資料-2 要望事項の整備方針案について

平成 23 年度	関連番号
河川名	二股河川 津谷川
施工地名	気仙沼市本吉町中島地内
工事名	津谷川災害調査設計業務
高水敷③標準横断面図 (右岸 NO. 6)	
縮尺	1:150 全葉の内葉
	設計 製図
宮	城 県

1. 高水敷整備(2) 第2回検討WGの結果

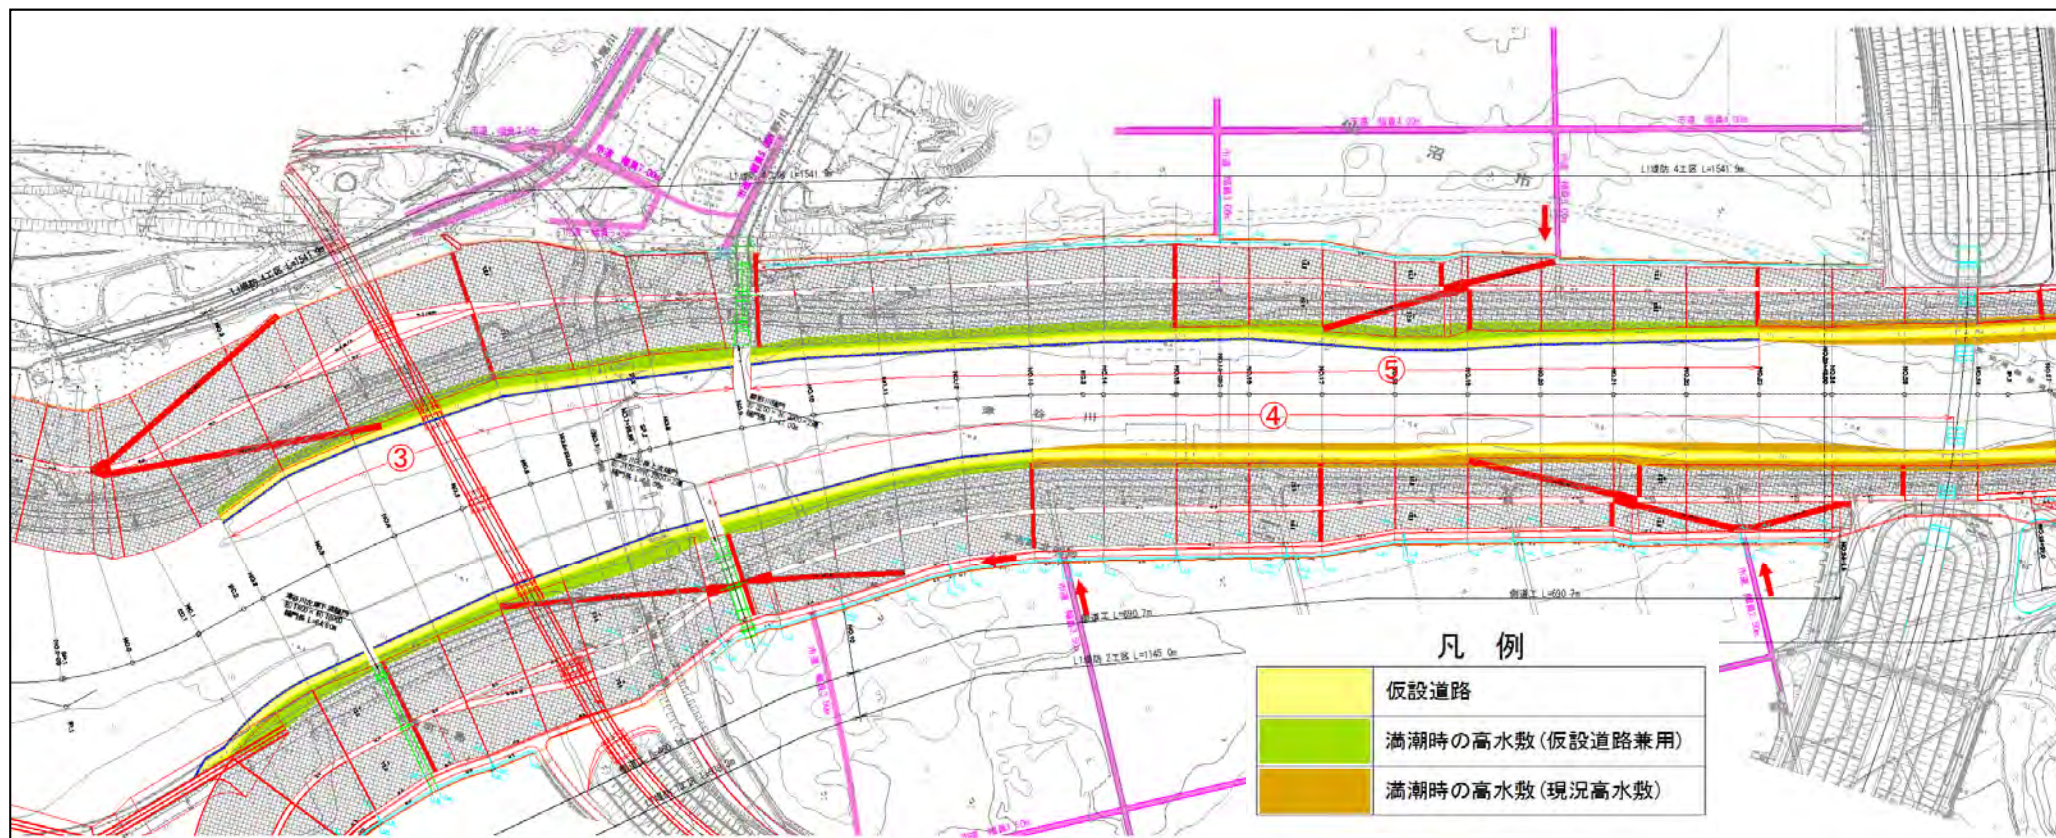
高水敷③～⑤の満潮時の高水敷きは緑色及び茶色の部分となる(黄色は工事用道路)。

- ・高水敷整備の具体案の提示について概ね了承された。
(反対意見及び具体的な意見・要望はなし)

2. 外尾川河口部(1) 第2回検討WGの結果

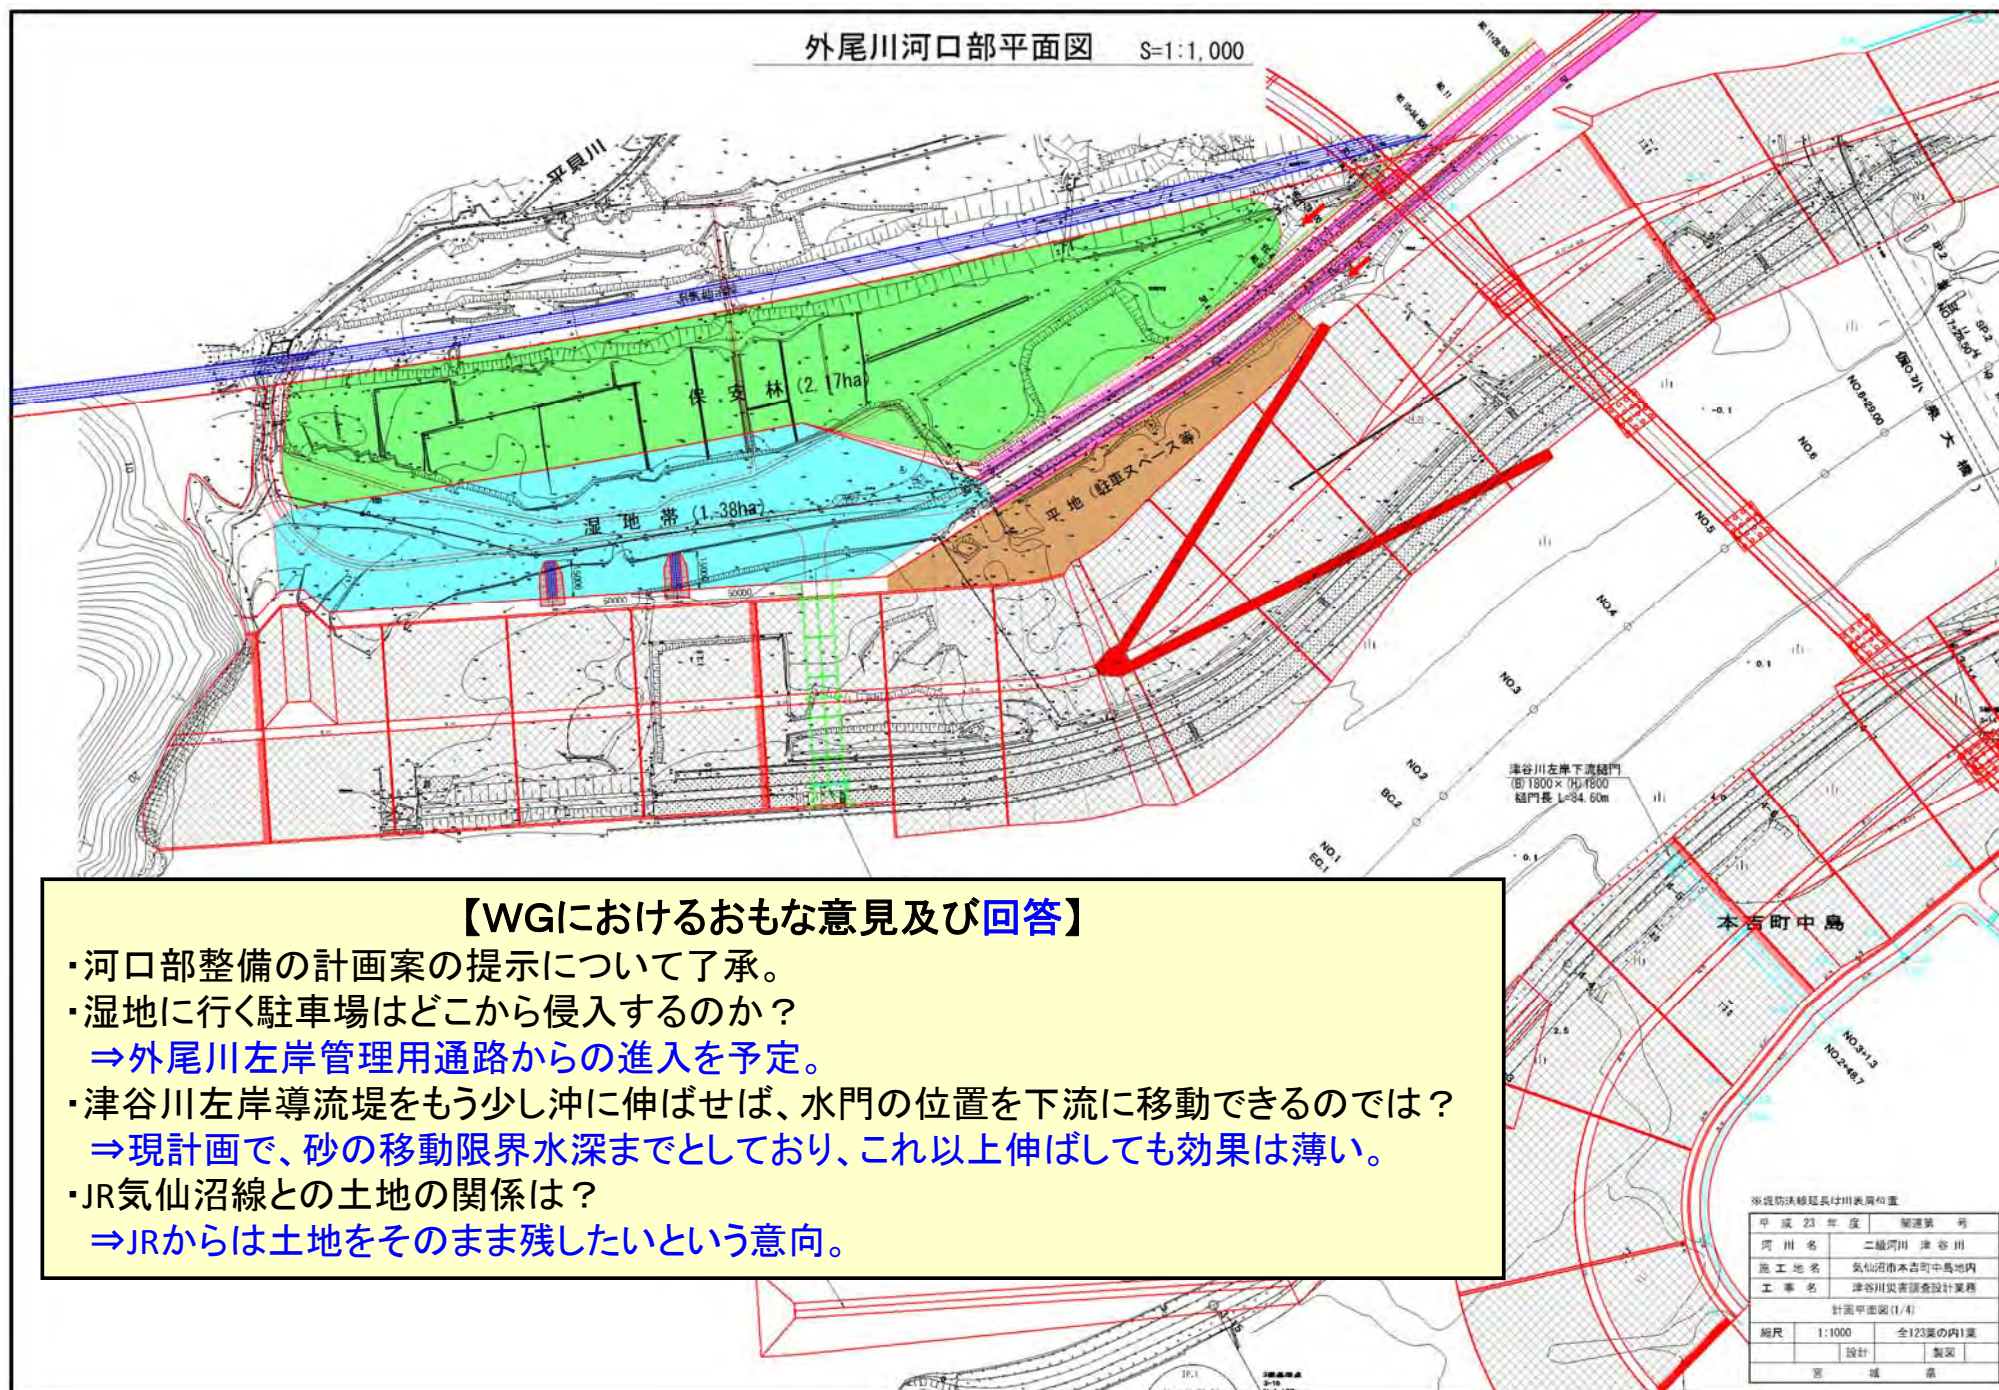
- ・河口部整備の計画案の提示について了承。
- ・湿地に行く駐車場はどこから侵入するのか？
⇒外尾川左岸管理用通路からの進入を予定。
- ・津谷川左岸導流堤をもう少し沖に伸ばせば、水門の位置を下流に移動できるのでは？
⇒現計画で、砂の移動限界水深までとしており、これ以上伸ばしても効果は薄い。
- ・JR気仙沼線との土地の関係は？
⇒JRからは土地をそのまま残したいという意向。

2. 外尾川河口部(4) 整備計画案 断面図

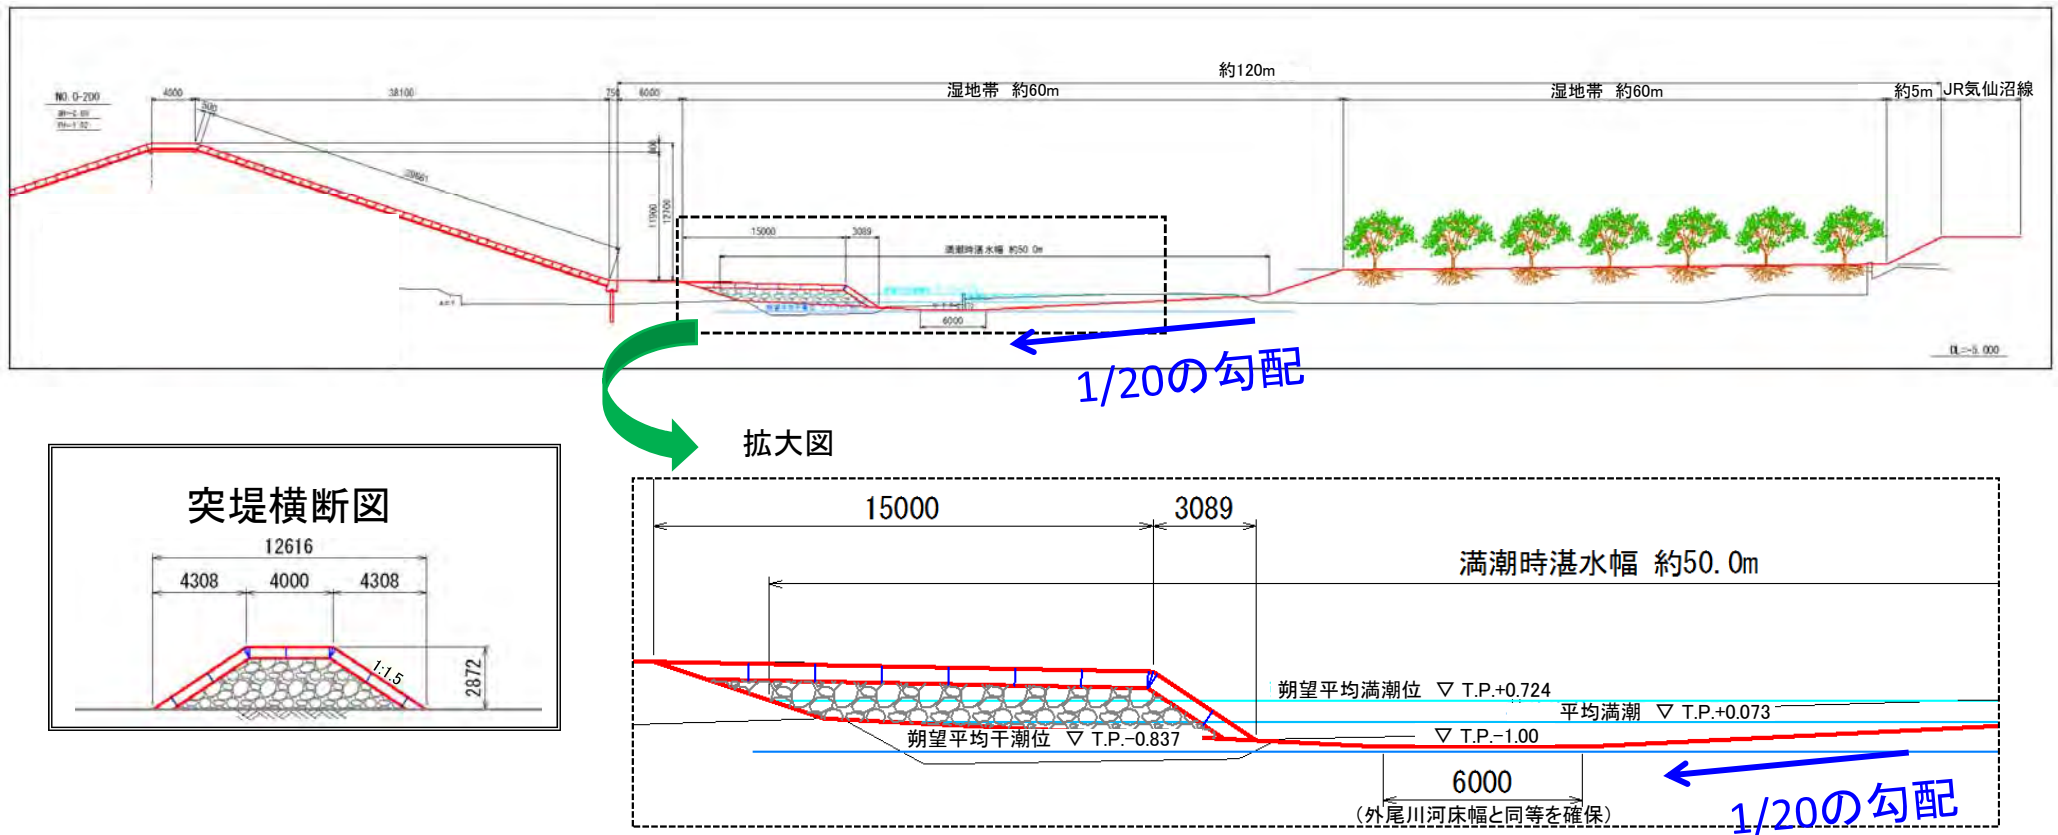
湿地帯の河床高は外尾川、平貝川の河床高より低く設定(T.P.-1.0m)
 最深部から保安林側に1/20の勾配で緩やかに掘削
 土砂流出が多いとの地元意見を受け、土砂止めとして突堤を追加

3. 海水浴場施設の整備(1) 第2回検討WGの結果

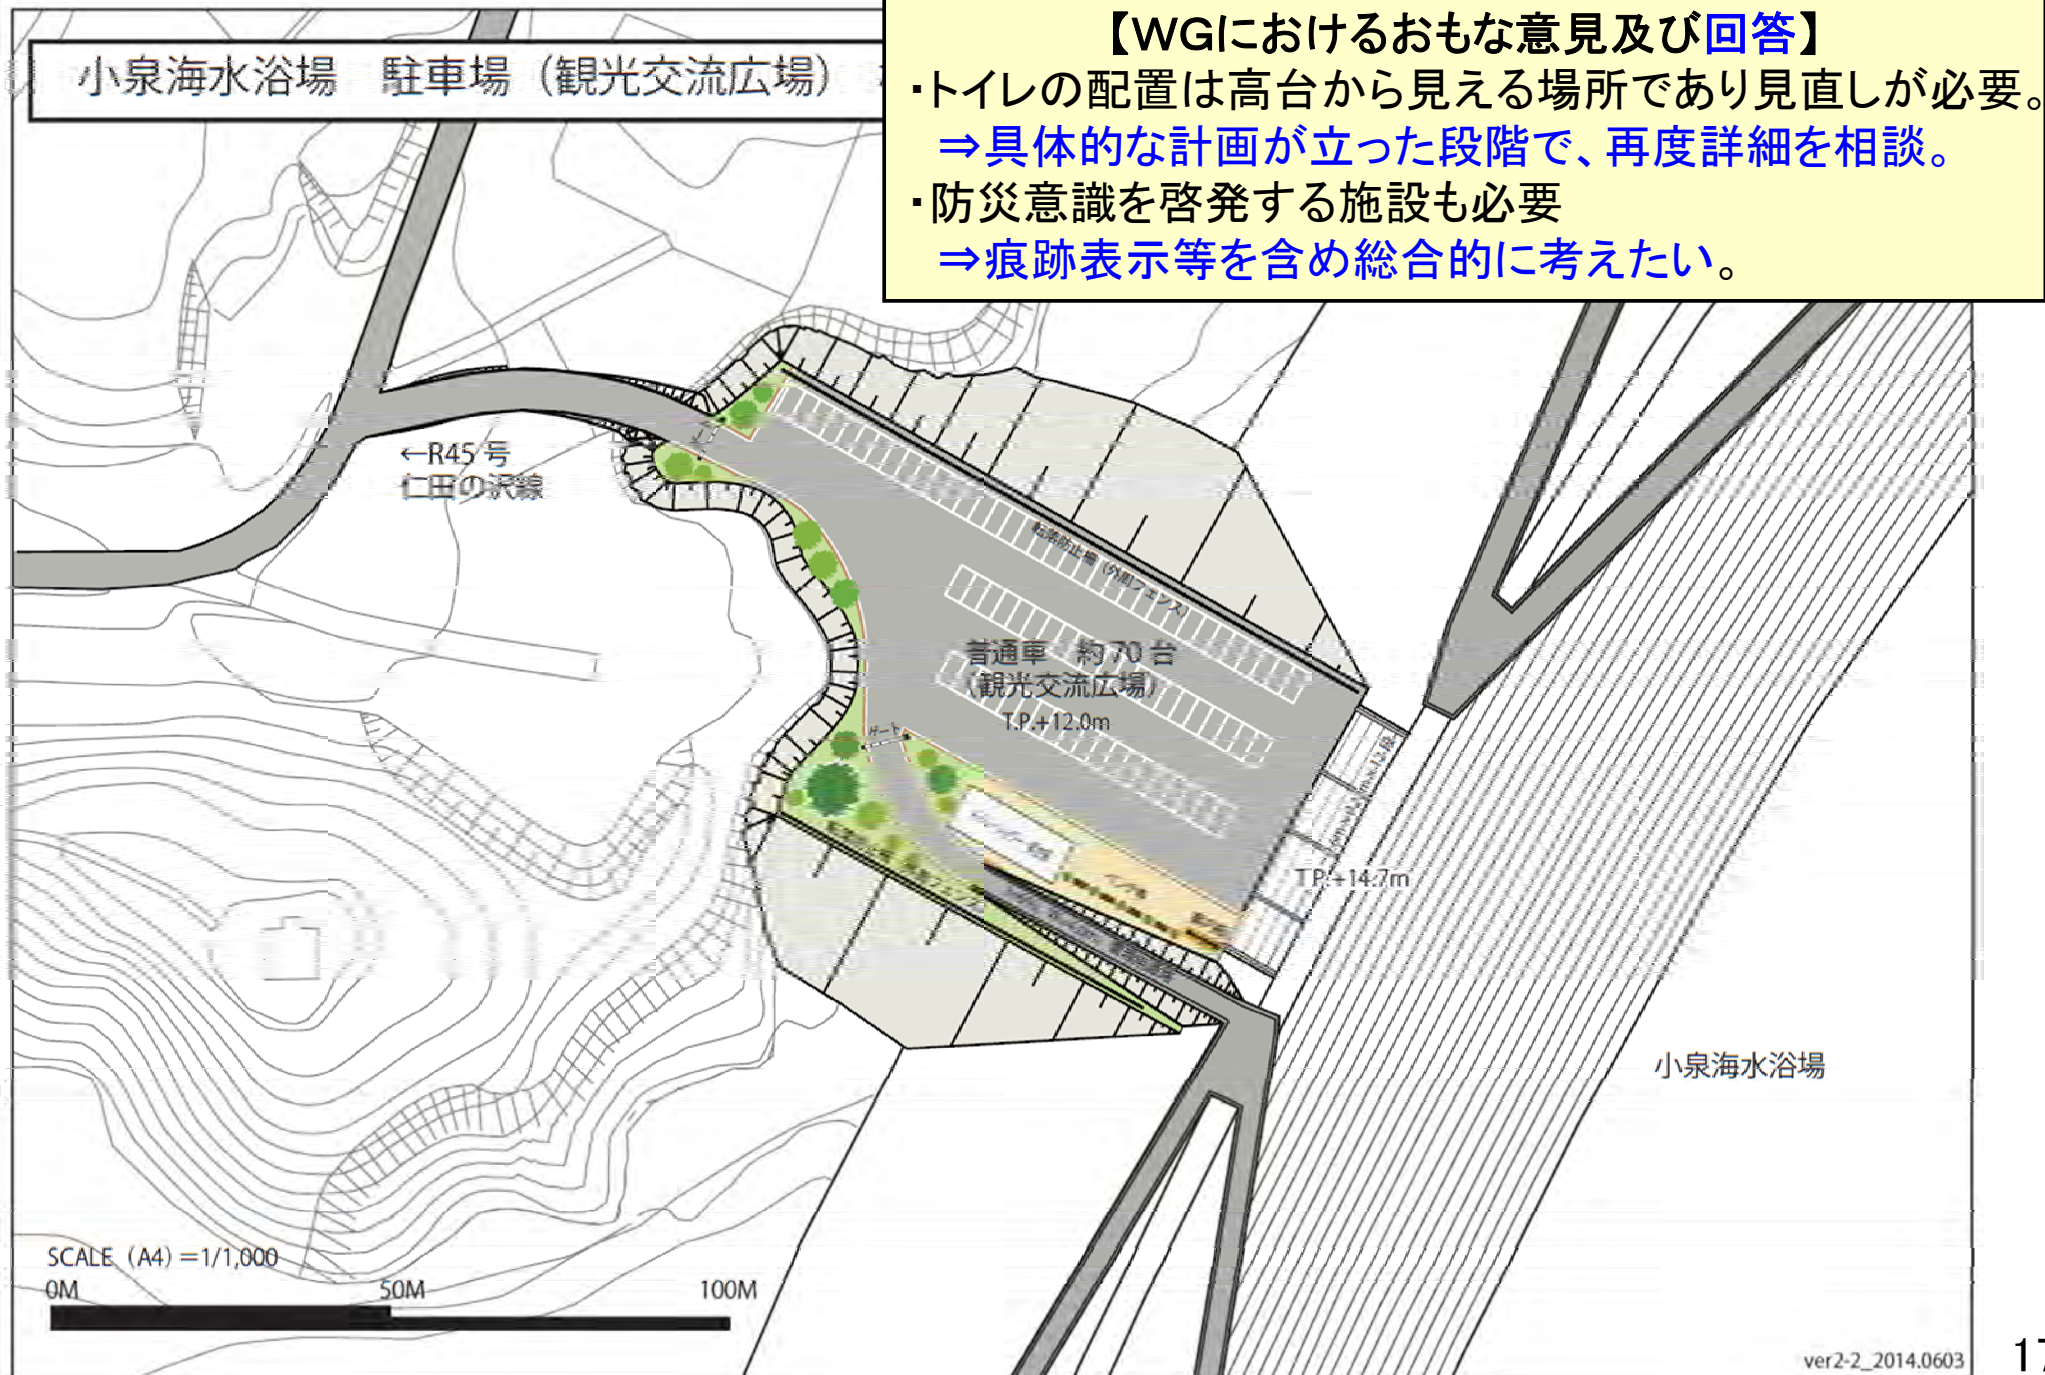
- ・トイレの配置は高台から見える場所であり見直しが必要。
⇒具体的な計画が立った段階で、再度詳細を相談。
- ・防災意識を啓発する施設も必要
⇒痕跡表示等を含め総合的に考えたい。

海水浴場の整備(2) 駐車場(交流広場)構想図

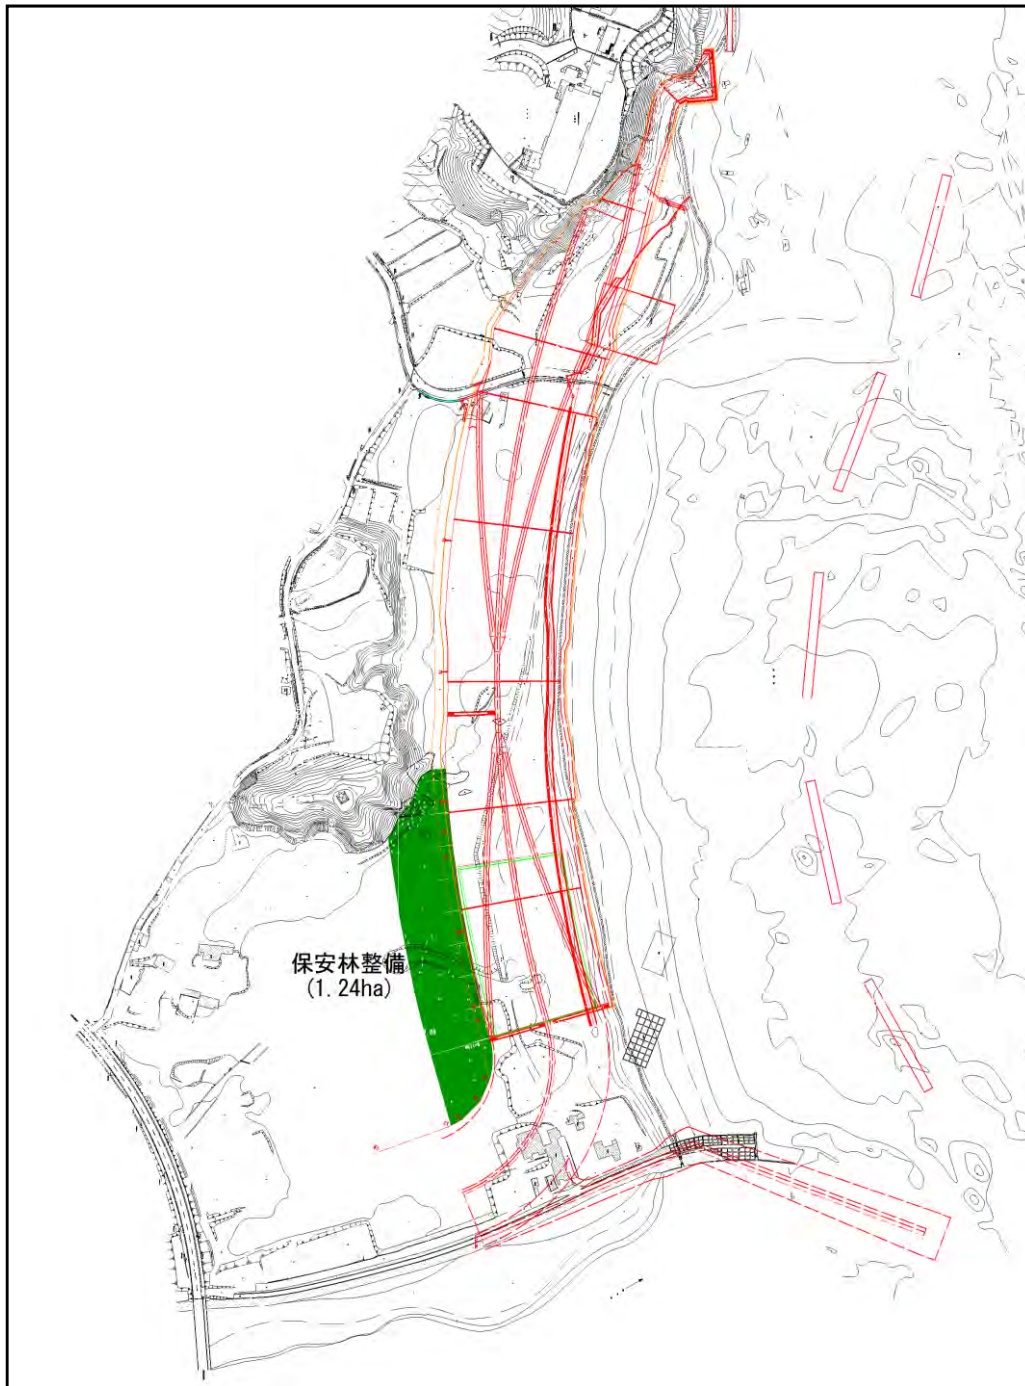
WG意見を受け、トイレ・シャワールーム位置を北側に変更
植栽、駐車場については、今後細部を検討
